# RELATÓRIO DE FISCALIZAÇÃO
## SISTEMAS DE ABASTECIMENTO DE ÁGUA DO MUNICÍPIO DE SEABRA

# AGÊNCIA REGULADORA DE SANEAMENTO BÁSICO DO ESTADO DA BAHIA

**Município**: Seabra

**Período**: 27 de Julho de 2026 a 31 de Julho de 2026

| Segmento | Identificação | Não conformidade | Prazo (dias) |
|---|---|---|---|
| **Atendimento** | **Escritório Local** | 4- Ausência de mapa de risco visível ou atualizado. | 60 |

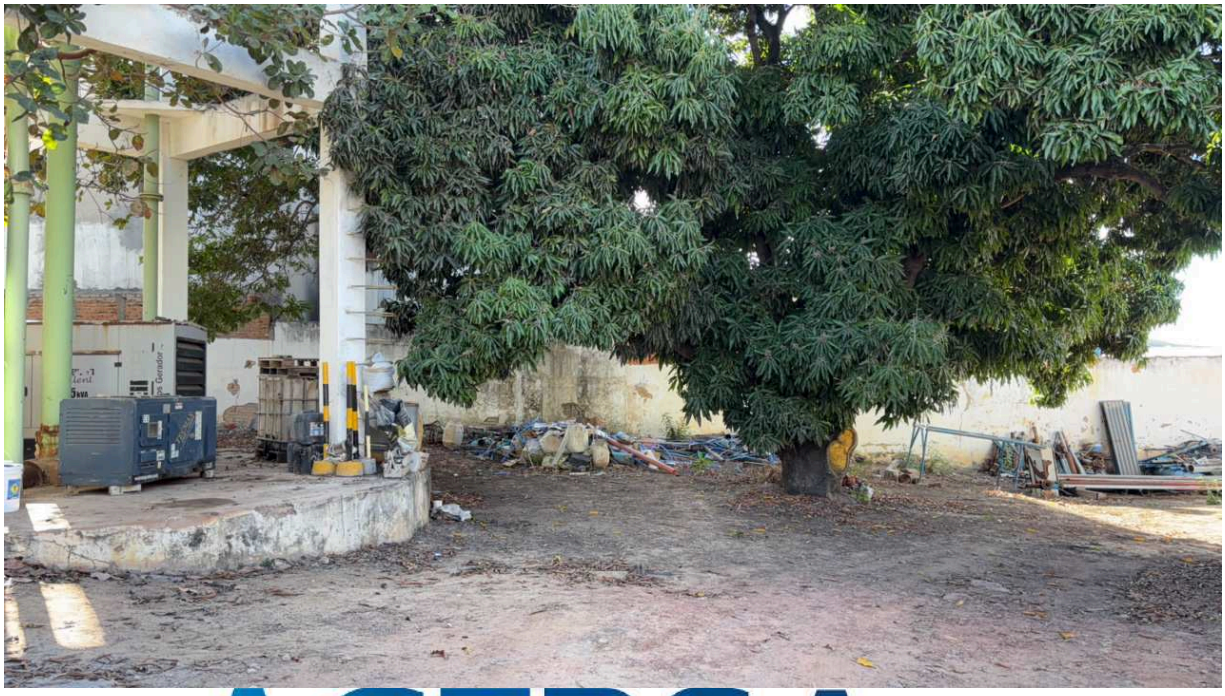
**Observações:**
Desatualizado

| Segmento | Identificação | Não conformidade | Prazo (dias) |
|---|---|---|---|
| **Captação** | **Poco 24 - Veredinha** | 3- Instalações físicas inadequadas. | Imediato |

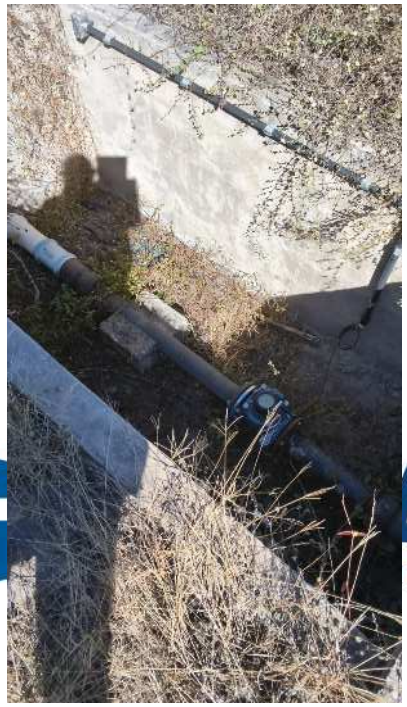
| Segmento | Identificação | Não conformidade | Prazo (dias) |
|---|---|---|---|
| **Observações:**<br>Faltam as tampas das caixas | | | |

| Segmento | Identificação | Não conformidade | Prazo (dias) |
|---|---|---|---|
| **Captação** | **Poço 34 - Veredinha** | 19- Necessidade de limpeza, arrumação e capina. | 30 |

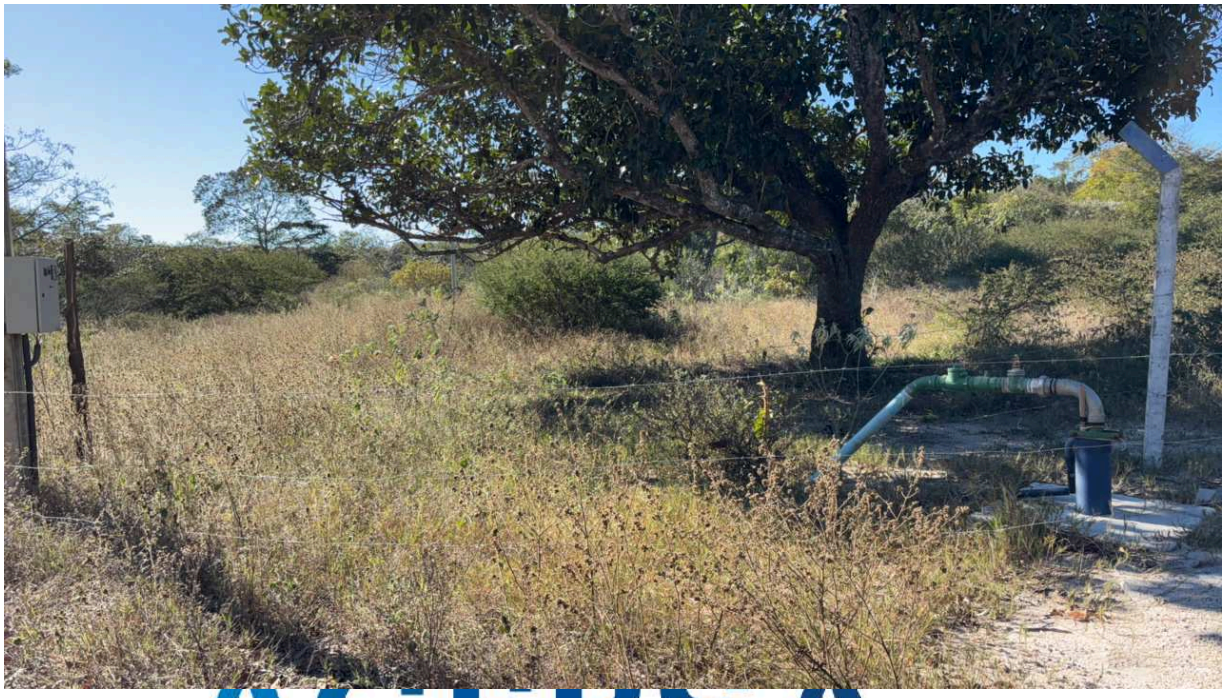
**Observações:**
Precisa de capina

- Implantar devidamente as instalações do Poço 34 promovendo o isolamento adequado, limpeza, arrumação e capina, equipamentos adequados para o bom funcionamento, conforme estabelecido para a correção das não conformidades registradas neste relatório.

| Segmento | Identificação | Não conformidade | Prazo (dias) |
|---|---|---|---|
| **Tratamento** | **Almoxarifado - ETA Prata** | 148- Ausência de mobiliário em quantidade e qualidade adequadas e sem bom estado de conservação e funcionamento. | 60 |

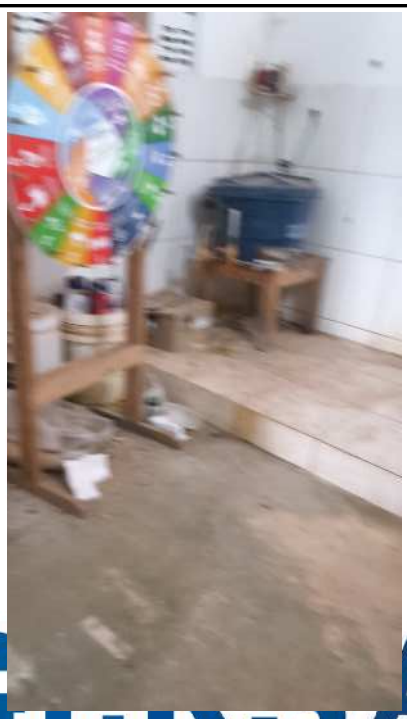
**Observações:**
Sem mobiliario

| Segmento | Identificação | Não conformidade | Prazo (dias) |
|---|---|---|---|
| **Distribuição** | **RAP 200 LARANJEIRAS** | 55- Ausência de guarda-corpo de laje de cobertura instalado e em boas condições. | 60 |

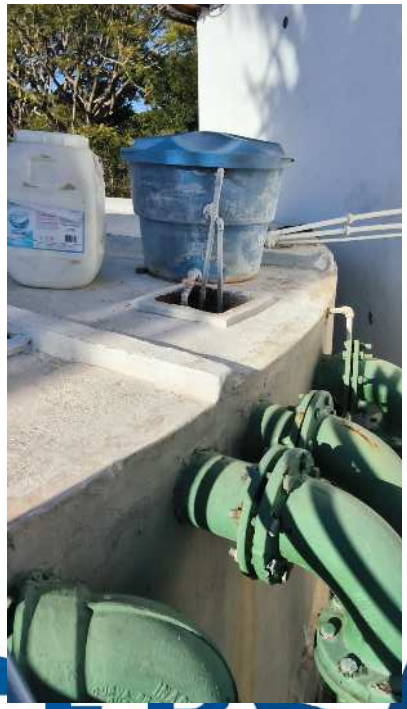
**Observações:**
Sem guarda corpo
